Stadt Laubach, Kernstadt
Vorhabenbezogener Bebauungsplan
„Wohnanlage Johann-Sebastian-Bach-Straße“

Beschlussempfehlungen zu den im Rahmen der Beteiligung der Öffentlichkeit gemäß § 3 Abs. 2 BauGB sowie der Behörden und sonstiger Träger öffentlicher Belange gemäß § 4 Abs. 2 BauGB eingegangenen Stellungnahmen

Laubach und Wettenberg, den 08.03.2020

Anlage 1. zum Schreiben Oberhessengas Netz GmbH

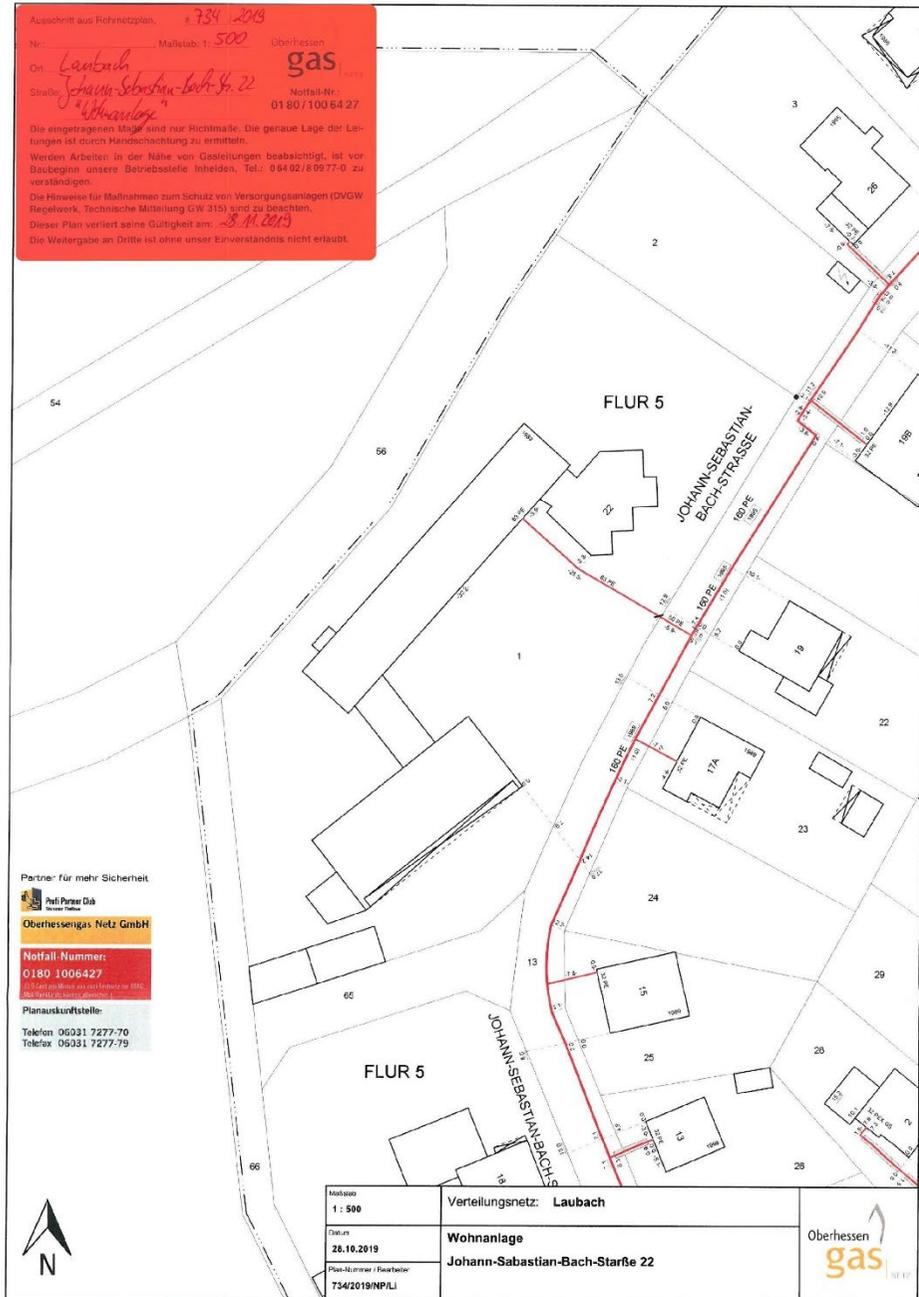
wir nehmen Bezug auf Ihre Email vom 21.10.2019 und teilen Ihnen mit, dass sich auf dem vorgenannten Grundstück und im Planungsbereich ein Erdgashausanschluss und Erdgasleitungen befinden. Ein Bestandsplanausschnitt haben wir diesem Schreiben beigelegt. Im Ausführungsfall ist der Hausanschluss vom Versorgungsnetz zu trennen und zurückzubauen. Die Kosten hierfür gehen Ihnen in einem separaten Schreiben zu.

Da wir gegebenenfalls im Zuge der Baumaßnahme auch Erdgasleitungen verlegen möchten, bitten wir Sie, uns in die weiteren Planungen einzubinden.

Anlage zum Schreiben Ovag Netz GmbH

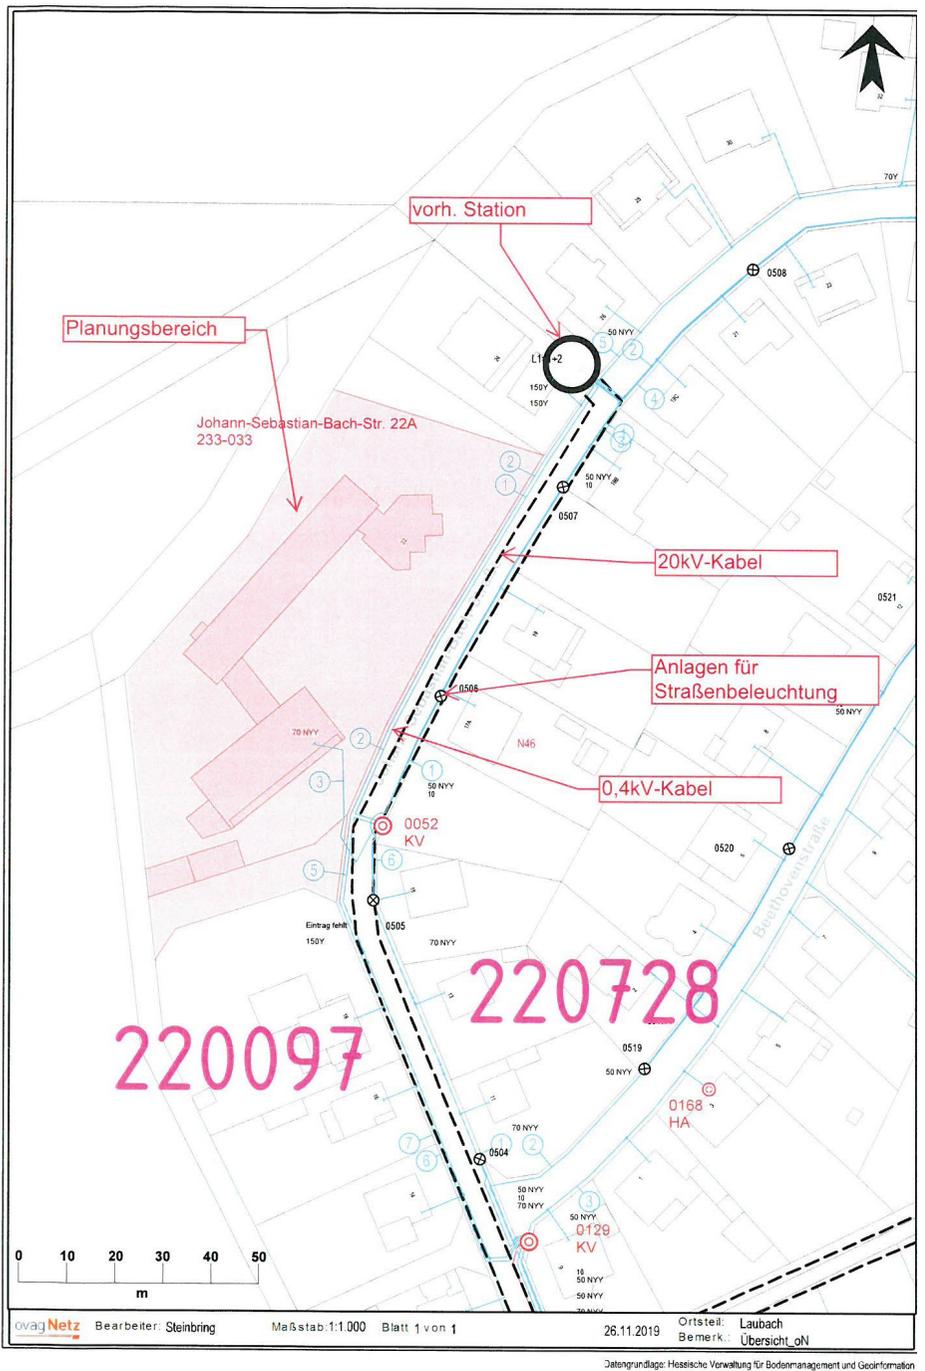
1. Angrenzend an das ausgewiesene Gebiet ist von uns eine Transformatorenstation vorhanden, sowie sind von uns 20-kV- und 0,4-kV-Kabel gelegt. Zusätzlich befinden sich in diesem Gebiet Anlagen für die Straßenbeleuchtung. Die ungefähre Lage der Anlagen haben wir in dem beigefügten Plan eingezeichnet und bitten um Darstellung im Bebauungsplan. Für die korrekte Eintragung der Trassen und der Maststandorte besteht die Möglichkeit der örtlichen Einmessung. Zusätzlich können Sie die entsprechenden Bestandspläne anfordern.

3. Außerdem möchten wir noch darauf hinweisen, dass in den Bereichen, in denen Bepflanzungen vorgesehen sind, unsere vorhandenen bzw. geplanten Kabel – auch die am Rande des Planungsbereiches liegenden – durch geeignete Maßnahmen zu schützen sind. Insbesondere sind die vorhandenen Straßenbeleuchtungseinrichtungen zu berücksichtigen. Im Einzelfall bitten wir um Rücksprache mit unserem Netzbezirk Nidda, Ludwigstraße 26, 63667 Nidda Tel. (0 60 43) 981 - 0.

9. Wir bitten zum gegebenen Zeitpunkt um Information über das mit der Planung und Projektierung der Erschließung beauftragte Ingenieurbüro, damit unsererseits eine termingerechte Umsetzung notwendiger Erweiterungen oder Veränderungen des elektrischen Netzes gewährleistet werden kann.

Eine Darstellung im Bebauungsplan ist nicht erforderlich, da die Anlagen außerhalb des räumlichen Geltungsbereiches im Straßenraum liegen.

zu 9.: Der Anregung wird entsprochen.

Die ovag Netz GmbH wird rechtzeitig informiert.
